Subject
Demande de Permis d'Urbanisme
Projet Jamblinne de Meux - Newfon
Rue du Noyer 211 - 1000 Bruxelles

**AVIS DE LA COMMISSION DE CONCERTATION
ADVIEZEN VAN DE OVERLEGCOMMISSIE**

Objet / Betreft: Démolir un immeuble de bureaux existant et reconstruire trois immeubles de 152 logements, commerces et bureaux et reconstruire les deux niveaux existants en sous-sol de parking commun (152 voitures et 4 motos (156 emplacements)); réaménager une partie du parc existant

3. Modifications dans le cadre de la demande de permis d'urbanisme.

Page suivante : Schéma de principe de la zone envisagée de l'infiltration.

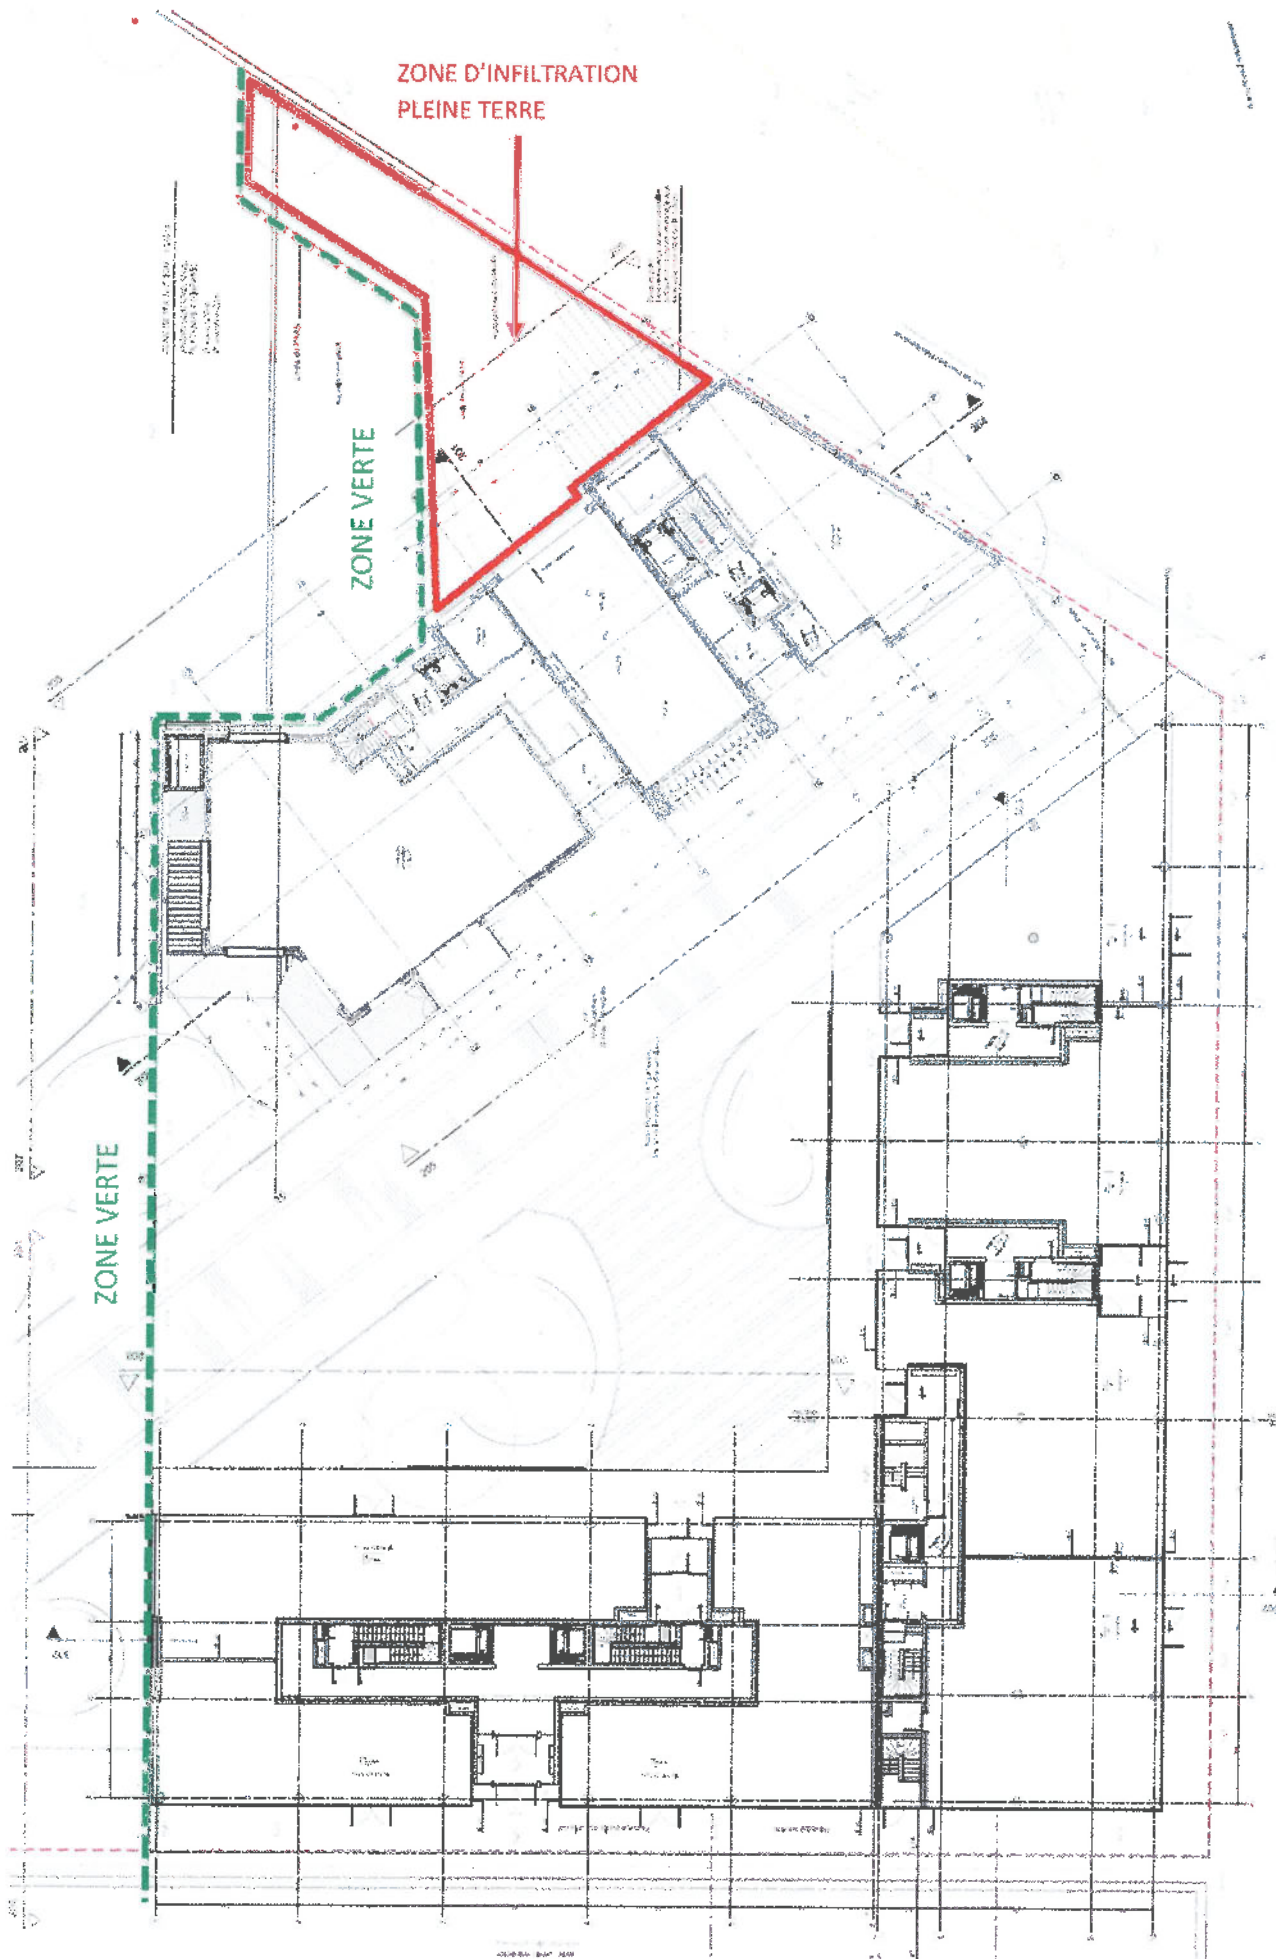
Au vu de ces éléments, l'étude préliminaire confirme la possibilité d'envisager l'infiltration d'une partie des eaux pluviales pour les ajutages des bassins d'orage dans la zone de pleine terre située au droit de l'entrée de parking – côté rue des Patriotes. Cette solution est donc envisagée sur les plans remis aujourd'hui.

Schéma de principe du Niveau -1 :

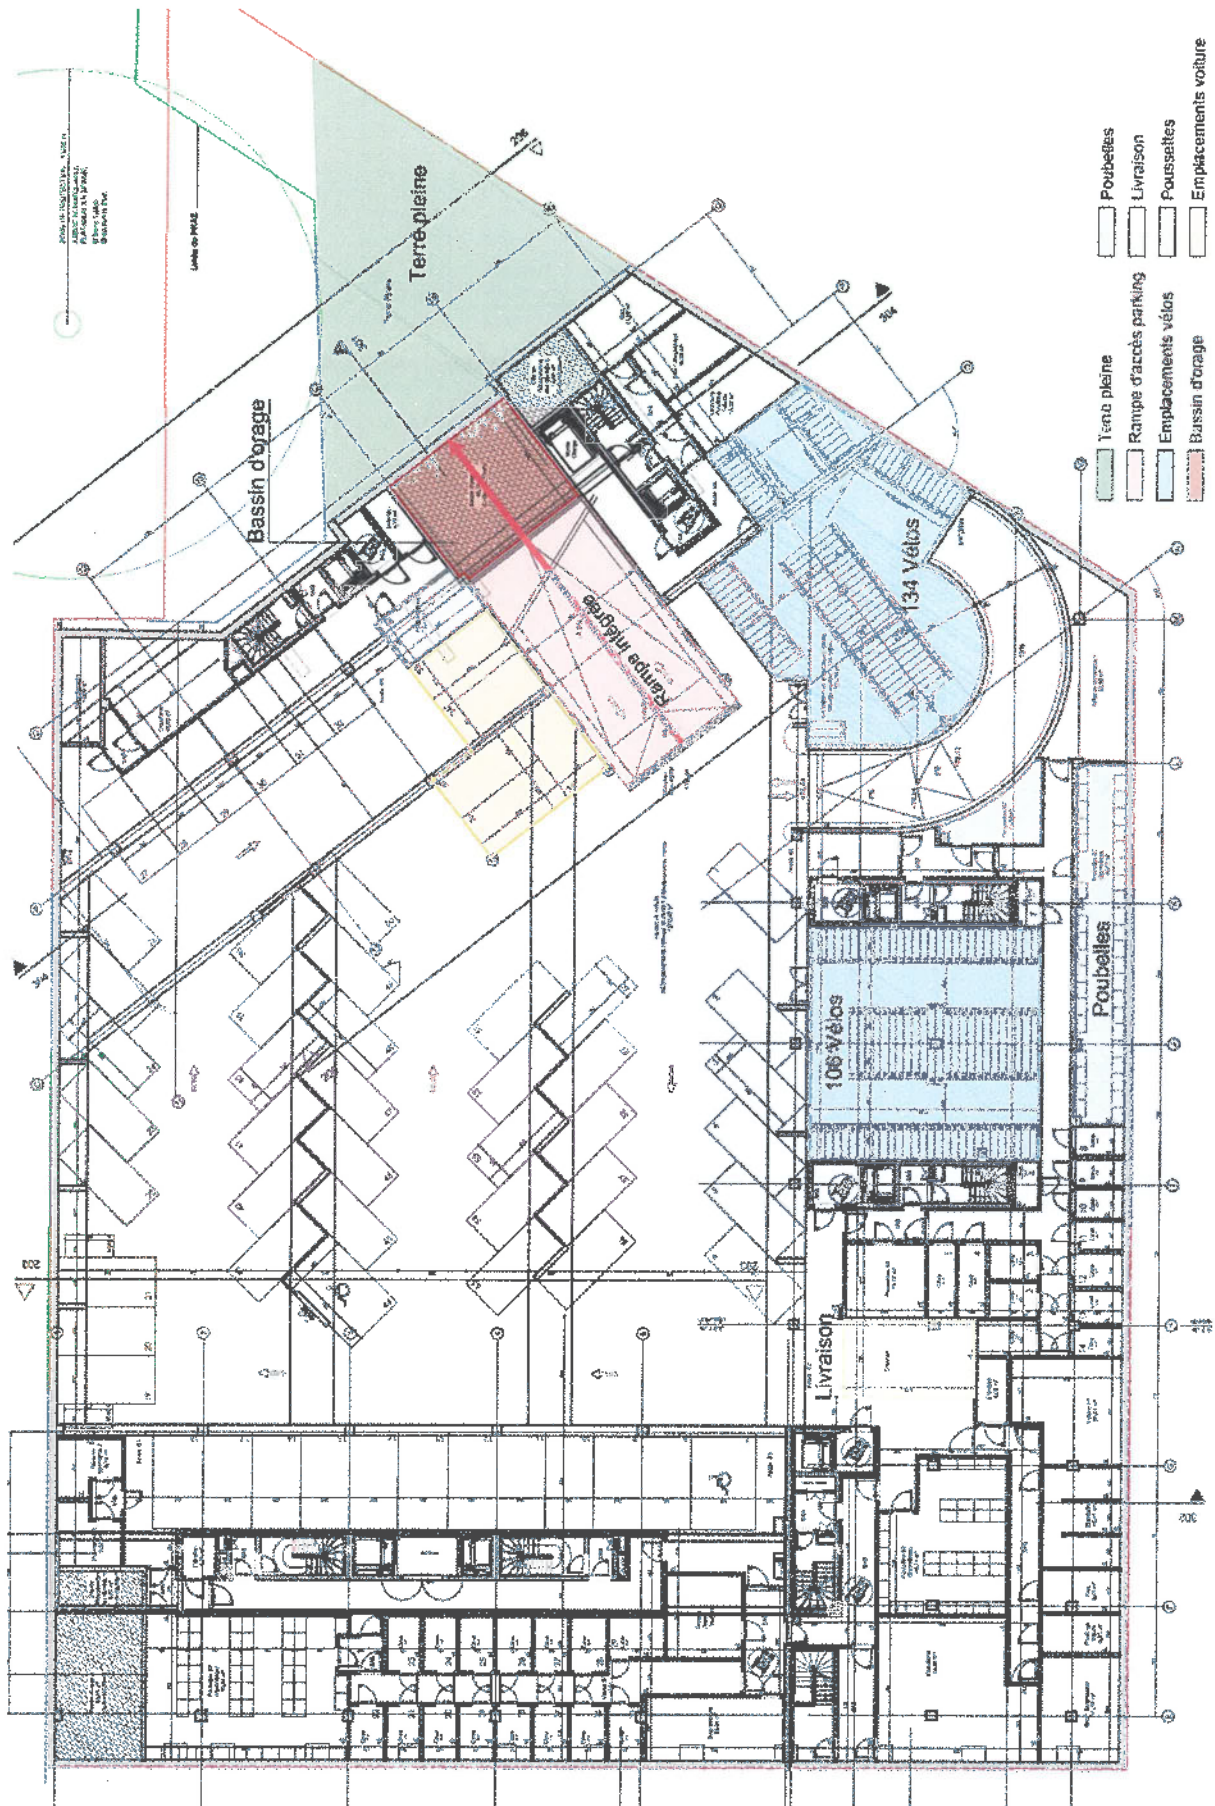
- Intégrer le local poubelles extérieur côté rue des Patriotes au volume bâti.
En fait il n'a jamais été dans notre intention de mettre un local poubelle à l'extérieur. Les locaux poubelles sont situés au niveau -1. Il s'agit ici d'une mauvaise information due à la légende inscrite sur le plan de rez-de-chaussée.

L'espace se situant juste à la sortie du monte-charge (et recouvert d'une pergola sur laquelle sera intégrée une plante grimpante) servira à stocker les conteneurs poubelles uniquement le jour et l'heure du ramassage par Bruxelles Propreté. Ceci afin qu'ils ne doivent pas être stockés sur le trottoir. Ce qui n'est ni esthétique, ni apprécié par les riverains, les habitants ou la Ville, et engendre des nuisances olfactives et de vue.

Schéma de principe du Rez-de-chaussée :

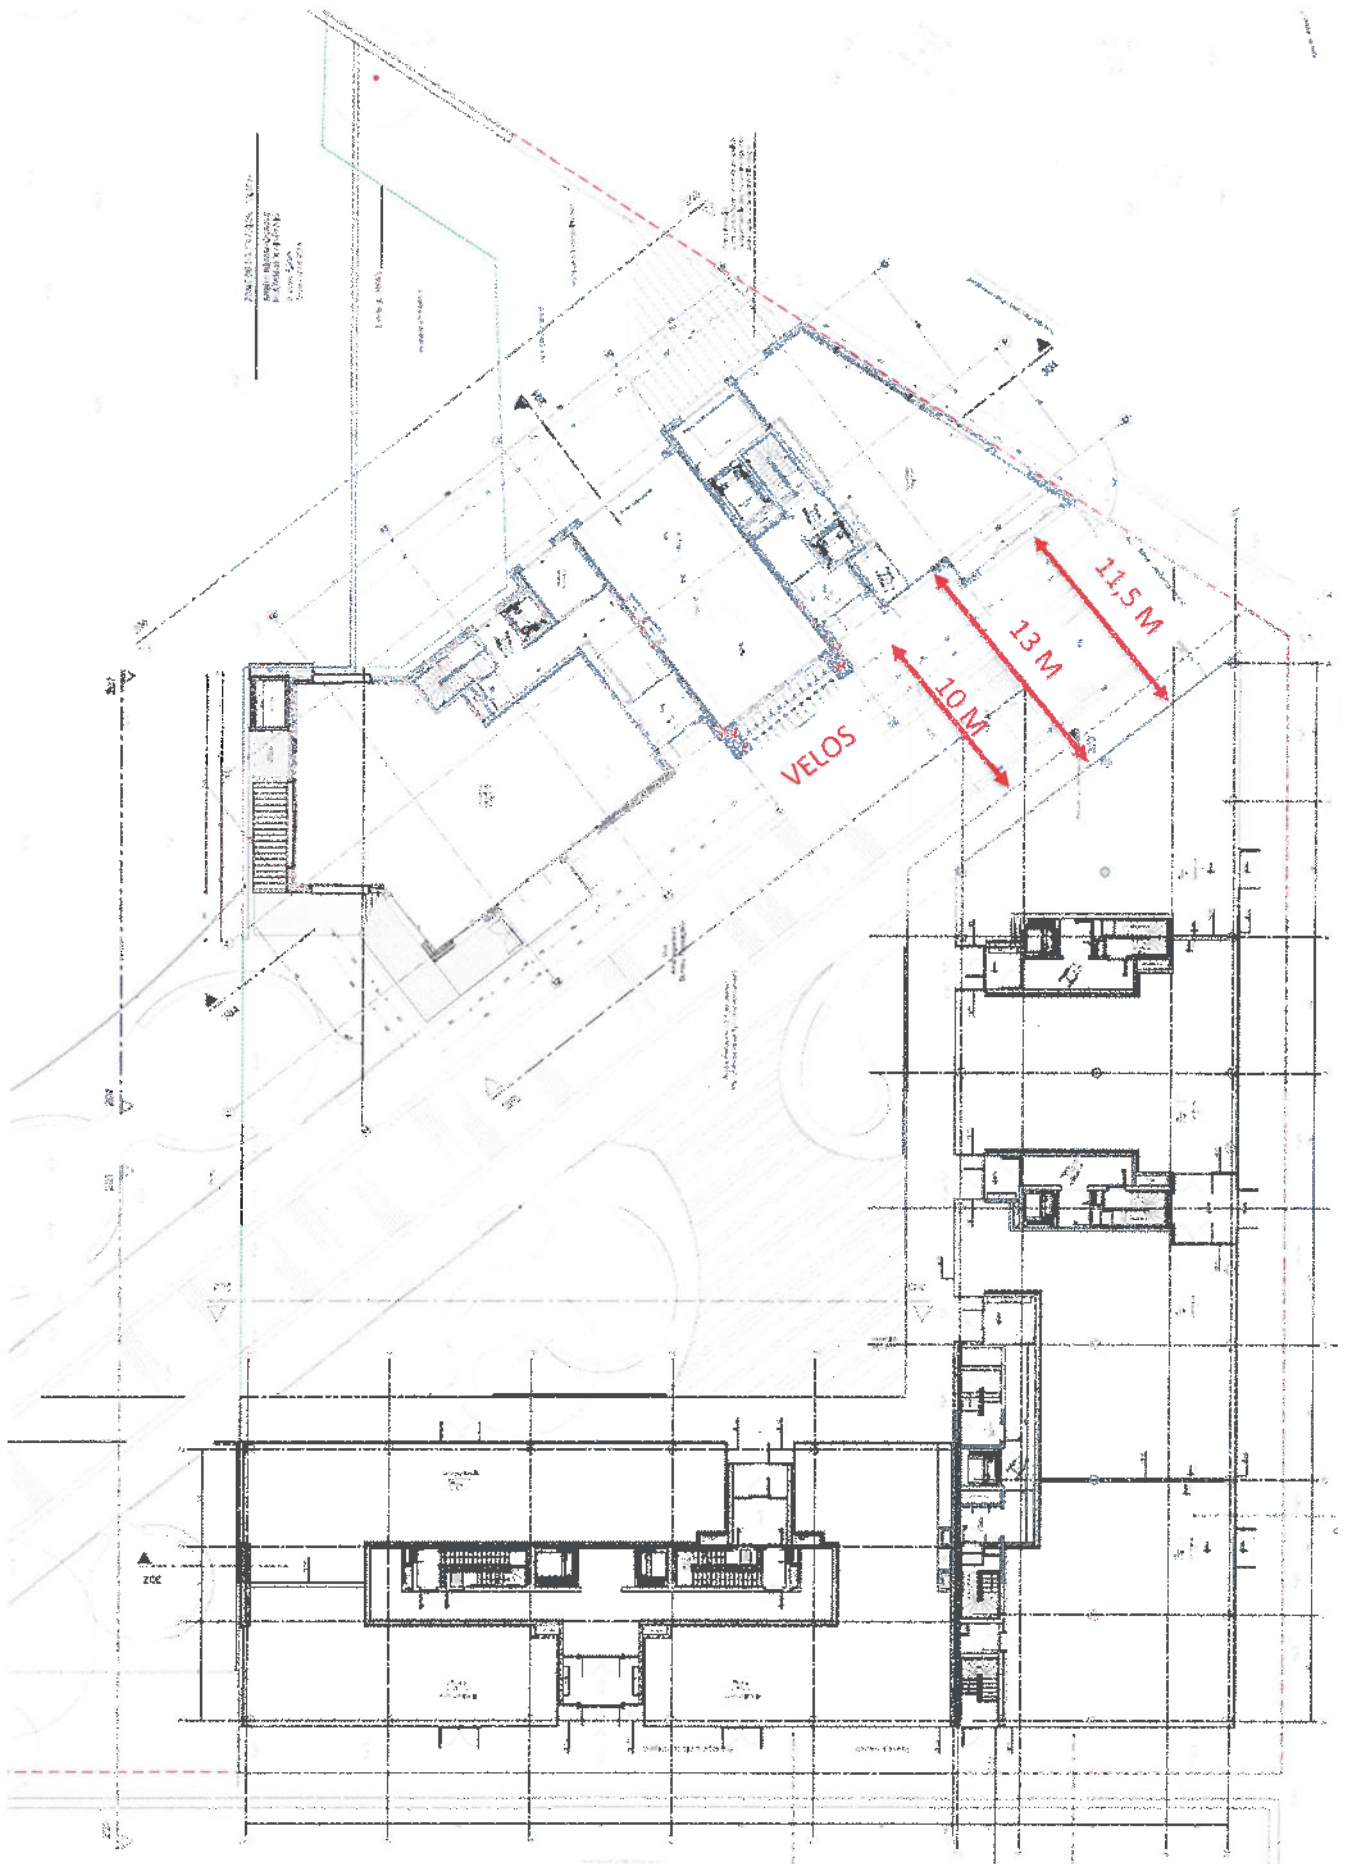
- Considérant que les plans sont lacunaires en ce qui concerne le dessin du local poubelles extérieur, à front de la rue des Patriotes, qui ne figure sur aucune coupe ni élévation, mais qu'en tout état de cause, cet aménagement sera préjudiciable aux qualités d'habitabilité des logements, et qu'il serait souhaitable de l'intégrer au volume bâti ;

11 emplacements libres de vélos sont prévus au du rez-de-chaussée à l'entrée du site – entre le bâtiment « B » et « C », le long de la façade du bâtiment « C ». Des bornes très discrètes seront intégrées au sol à cet effet. – *Voir plan plus avant.*

Le fait d'intégrer la rampe de parking au bâtiment nous oblige d'ailleurs à revoir la configuration de ce rez-de-chaussée – voir plan.

Voir plan du rez-de-chaussée plus avant.

Schéma de principe de l'angle entre A et B.

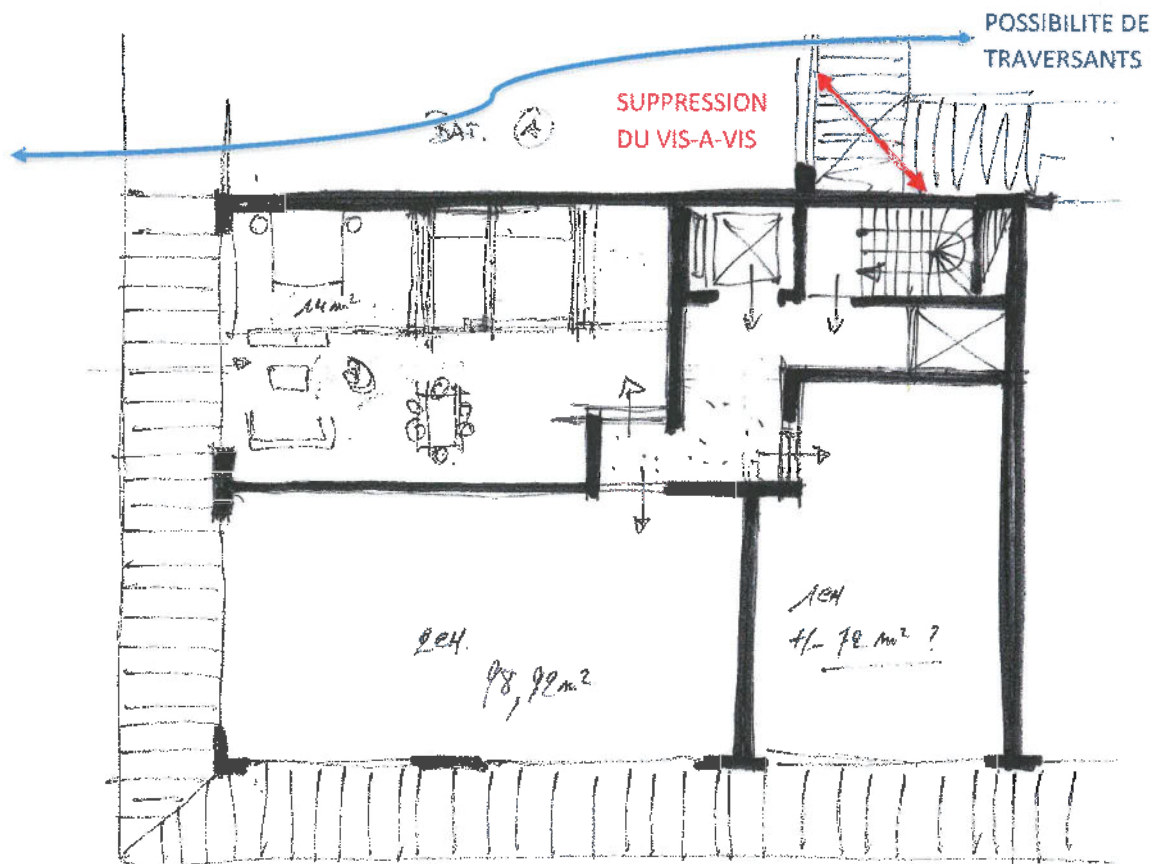
- Augmenter significativement le nombre de logements traversants, notamment dans le bloc A, et régler la question des vis-à-vis entre logements situés de part et d'autre de l'angle intérieur du bâtiment et entre logements situés de part et d'autre de la voirie de desserte ;

Pour le Bloc « A », nous prévoyons effectivement plus d'appartements traversants – principalement à chaque extrémité de ce bloc.

De plus, nous avons remplacé le studio situé précédemment à l'angle du bloc B par l'escalier menant aux étages – comme sur le schéma de principe ci-dessous. Ceci afin de supprimer totalement ce vis-à-vis.
